ZP.271.8.2020

„Budowa i modernizacja drogi dojazdowej do gruntów rolnych w miejscowości Niewieścín”

Dnia 20.07.2020 roku do Urzędu Gminy w Pruszczu wpłynęło pismo skierowane przez Wykonawcę dotyczące w/w postępowania z zapytaniem:

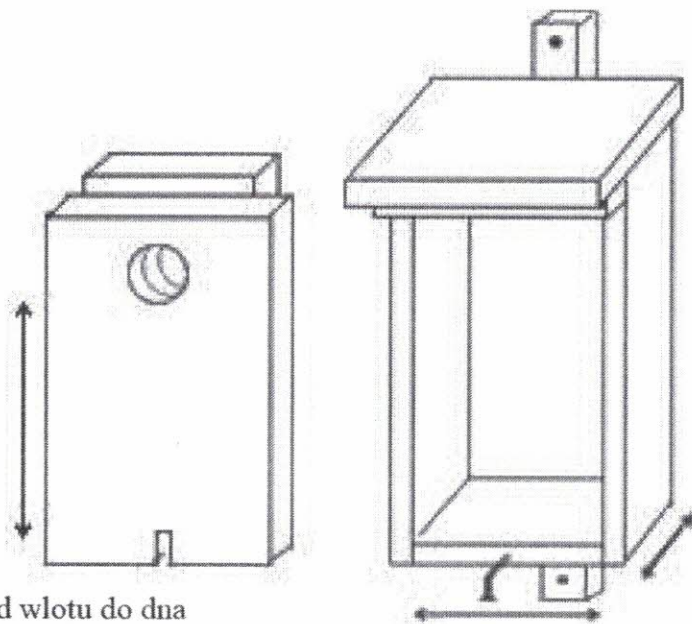
13. Prosimy o załączenie SST dot. skrzynek lęgowych.

Zamawiający zamieścił na swojej stronie internetowej wszystkie dokumenty potrzebne do właściwej wyceny i realizacji inwestycji. Dodatkowo informujemy, że termin i zasady wieszania skrzynek lęgowych należy uzgodnić ze specjalistą przyrodnikiem.

Podstawowe parametry skrzynek lęgowych typu A:

- wewnętrzny wymiar dna: 11 x 11 cm
- głębokość od wlotu do dna od wewnątrz: 21 cm
- średnica otworu wlotowego: 33 mm

- grubość przedniej ścianki (z podwójnej deski): 4 cm
